Ministero della Transizione Ecologica

Parere n. 8 del 30 Agosto 2022

Progetto:	<p style="text-align: center;">PARERE TECNICO</p> <p>Procedura per la definizione dei contenuti dello Studio di Impatto Ambientale ai sensi dell'art. 21 del D.Lgs 152/2006 relativa Progetto per la realizzazione di un parco eolico offshore di tipo floating, di 33 aerogeneratori di potenza nominale di 15.0 MW cadauno per una potenza nominale complessiva totale installata pari a 495 MW, nel Mar Ionio Settentrionale, antistante la costa orientale della Calabria, a sud-est di Capo Rizzuto. (Scoping)</p> <p style="text-align: center;">ID 8205</p>
Proponente:	Repower Renewable S.p.A.

ID 8205 Progetto per la realizzazione di un parco eolico offshore di tipo floating, di 33 aerogeneratori di potenza nominale di 15.0 MW cadauno per una potenza nominale complessiva totale installata pari a 495 MW, nel Mar Ionio Settentrionale, antistante la costa orientale della Calabria, a sud-est di Capo Rizzuto. Proponente: Repower Renewable S.p.A. (Scoping)

Figura 2: Distanza tra le turbine (REL01_Relazione_tecnica_generale.pdf) e Rosa dei venti in un punto interno al parco eolico (REL04_Relazione_tecnica_analisi_di_producibilita_del_sito.pdf).

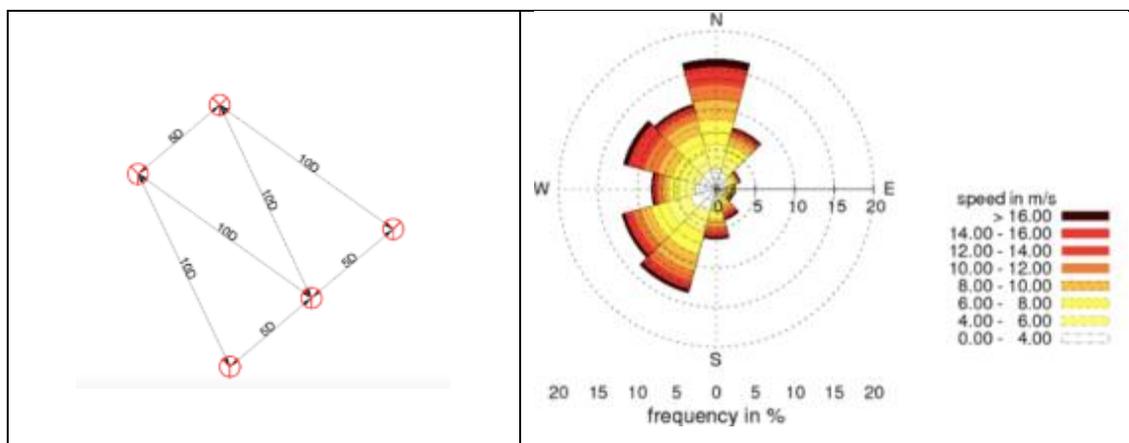
- il Proponente descrive un posizionamento delle torri eoliche secondo lo schema riportato in Figura 2. Considerando che il vento risulta proveniente dai quadranti tra N e SSW, le turbine espongono una distanza massima tra loro nella direzione del vento per limitare le perdite di scia;
- le piattaforme flottanti, su cui sono posizionati gli aerogeneratori, sono del tipo semisommerse con chiglia in funzione di zavorra stabilizzante. La fabbricazione di queste strutture è semplificata dal fatto che esse sono composte da camere tubolari in acciaio del

Figura 6: Densità delle rotte dei pescherecci (RELO1_Relazione_tecnica_generale.pdf) e carta biocenosi bentonica (TAV09_Carta_Biocenosi_Bentoniche.pdf).

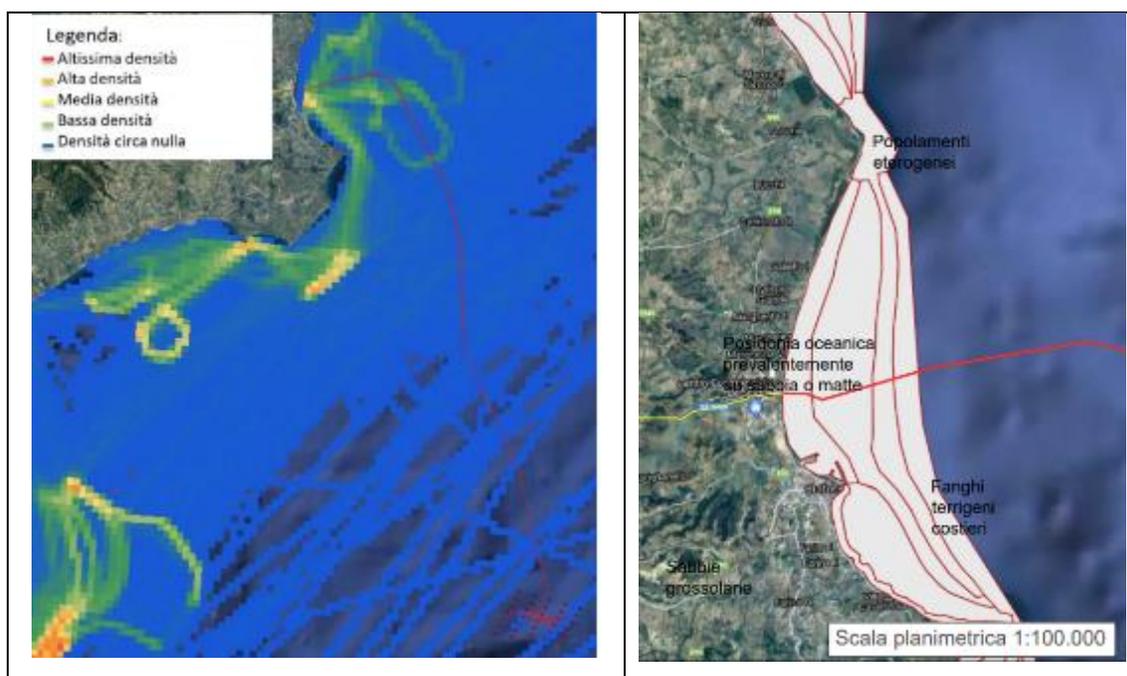
- per quanto riguarda l'attività di pesca, il Proponente, dall'analisi delle rotte dei pescherecci (vedasi Figura 6), in considerazione del numero di pescherecci che operano la pesca a strascico e considerando che il cavo sottomarino che va a terra sarà interrato a profondità adeguata da non interferire con le attrezzature da pesca, prevede l'assenza di interferenze sensibili. Ugualmente, non prevede impatti diretti o indiretti con acquacoltura o maricoltura;

Figura 7: Mappa del traffico navale (REL01_Relazione_tecnica_generale.pdf)

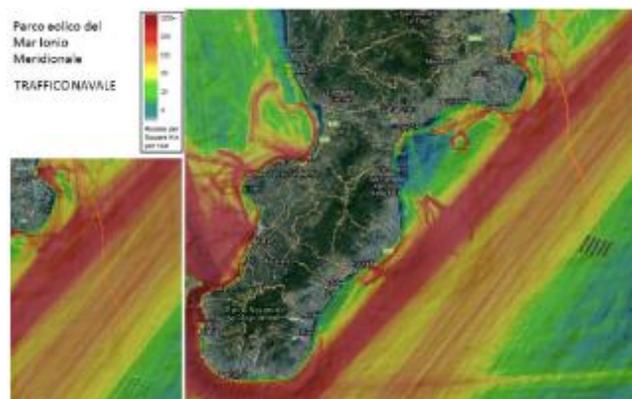
- dall'analisi della mappa del traffico navale, riportata in Figura 7, il Proponente deduce che la presenza del parco eolico non influenza in maniera significativa la sicurezza alla navigazione;

- 2.8 *Sicurezza alla navigazione*: il SIA dovrà contenere le misure dell'area interdetta alla navigazione. Esse andranno correlate con: 1) la gittata massima prevista nel caso di rottura degli organi rotanti, 2) la possibile avaria motore di imbarcazioni che passano nel corridoio centrale e il tempo necessario per il soccorso, 3) alle misure di contrasto di impatto con oggetti galleggianti alla deriva. Le aree interdette alla navigazione andranno individuate, con provvedimenti interdettivi (Ordinanze) emanate dalle Autorità Marittime competenti.
